NEUGESTALTUNG DES GRÜNZUGS AN DER RODAU
DOKUMENTATION DER BÜRGERBETEILIGUNG

OBER-RODEN
23.04.2025

FOTOIMPRESSIONEN DER ERGEBNISSE

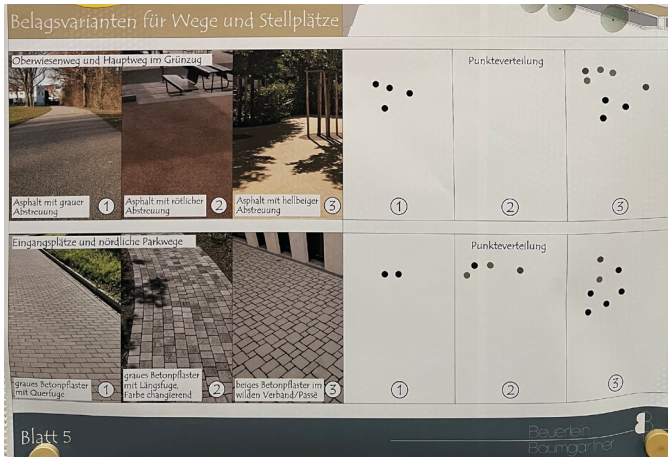
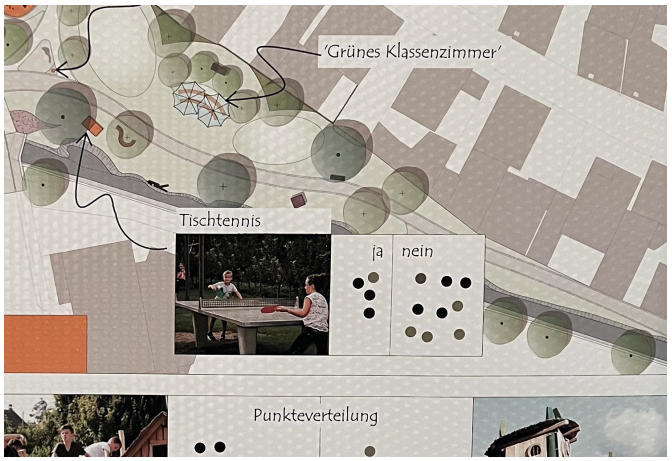
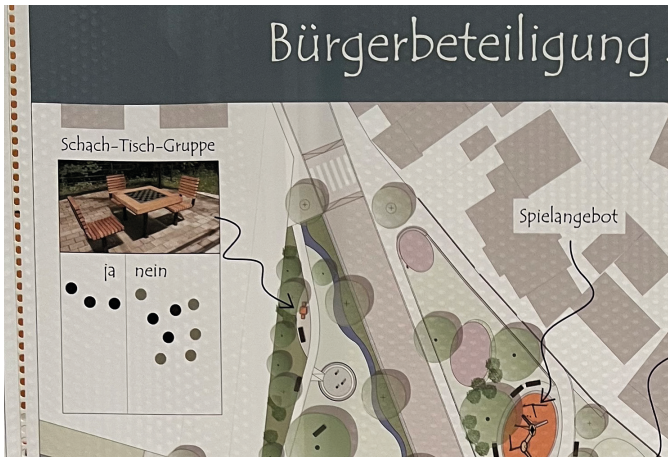
Blatt 3: Gestaltungselemente am Bach			
Mühlrad im Bach	Eichenholz 0	Edelstahl 6	Edelstahl Schaufelrad 5
Blatt 4: Belagsvarianten für die Rilkestraße			
Umgestaltung für die Rilkestraße	Rot 2	Grün 0	Beige 11
Blatt 5: Belagsvarianten für Wege und Stellplätze			
Oberwiesenweg und Hauptweg im Grünzug	Asphalt mit grauer Abstreuung 4	Asphalt mit rötlicher Abstreuung 0	Asphalt mit hellbeiger Abstreuung 8
Eingangsplätze und nördliche Parkwege	graues Betonpflaster mit Querfuge 2	graues Betonpflaster mit Längsfuge, Farbe changierend 4	beiges Betonpflaster im wilden Verband/Passé 7
Blatt 6: Ausstattungsvarianten			
Schach-Tisch-Gruppen	Ja 3	Nein 8	
Tischtennis	Ja 4	Nein 9	
Spiel- und Kletterangebot	Kletterspielgerät mit Naturmaterialien 10	Kletterspielgerät als Holz-Stahl-Kombination 4	
Grünes Klassenzimmer	Sitzkreise ohne Holzauflage 11	Sitzkreise mit Holzauflage 5

FOTOIMPRESSIONEN DER ERGEBNISSE

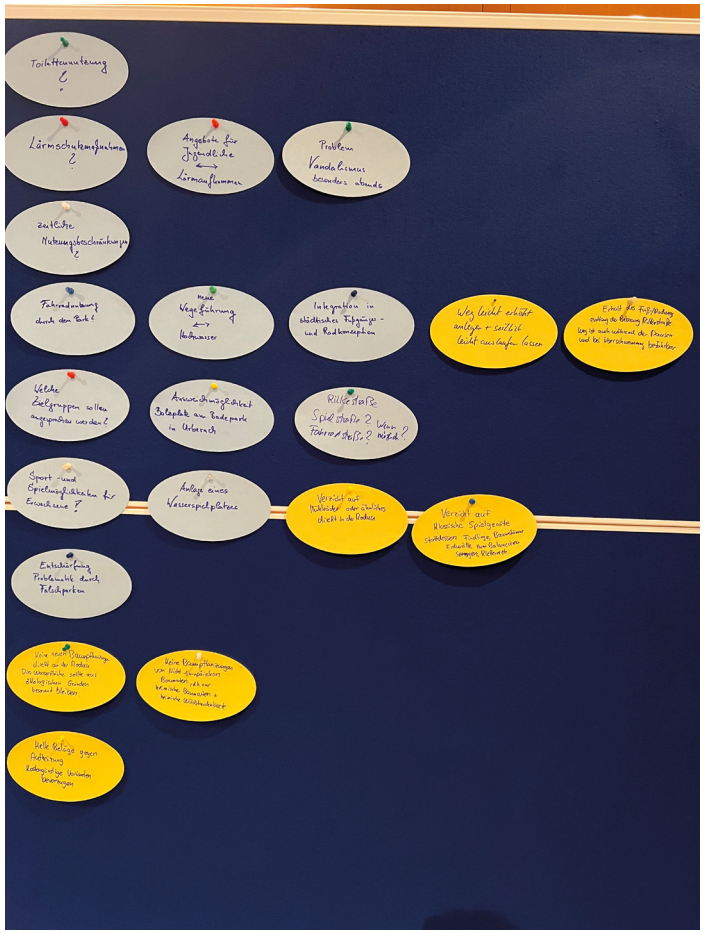
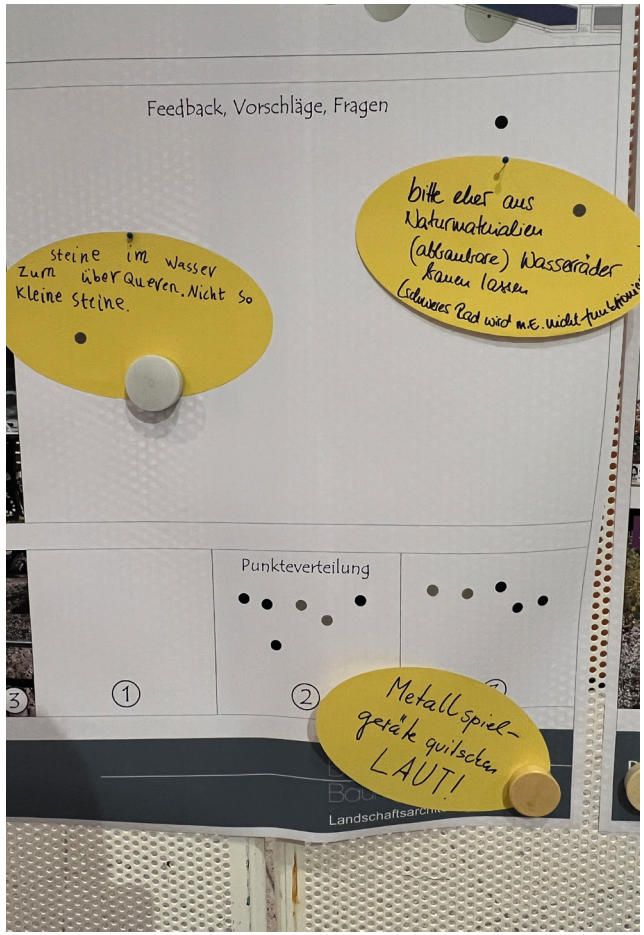
- Weg leicht erhöht anlegen und seitlich leicht auslaufen lassen, damit er auch bei Hochwasser genutzt werden kann.
- Erhalt des Fuß- und Radwegs entlang der Bebauung Rilkestraße, da der Weg auch bei kleineren Überschwemmung begehbar ist.

- Verzicht auf Mühlräder oder ähnliches direkt an der Rodau.
- Verzicht auf klassische Spielgeräte; stattdessen Findlinge, Baumstämme und Erdwälle zum balancieren, springen und klettern.

- Keine neuen Baumpflanzungen direkt an der Rodau, da die Wasserfläche aus ökologischen Gründen besonnt bleiben sollte.
- Keine Baumpflanzungen von Nicht-Europäischen Baumarten, d.h. nur heimische Baumarten und Wildstaudenbeete.

- Helle Beläge gegen Aufheizung wählen.
- Kostengünstige Varianten bevorzugen.
- Am Parkplatz nur flache Sträucher pflanzen, damit Radfahrer die einparkenden Fahrzeuge frühzeitig erkennen können.

- Steine im Wasser zum überqueren sollten angemessen groß sein.
- Wasserräder aus Naturmaterialien (abbaubar) bauen lassen.
- Metallspielgeräte quitschen laut.

- Keinen Lavendel pflanzen, da dieser verholzt (Verletzungsgefahr).
- Keinen Schneeball pflanzen, da dieser giftig ist.
- Einheimische Bäume und gemischte Staudenpflanzung werden bevorzugt (und sind auch fürs Auge schön).

- Anregung, eine Flächenerweiterung des Wilhelm-Weber-Platzes nach Westen zu prüfen.
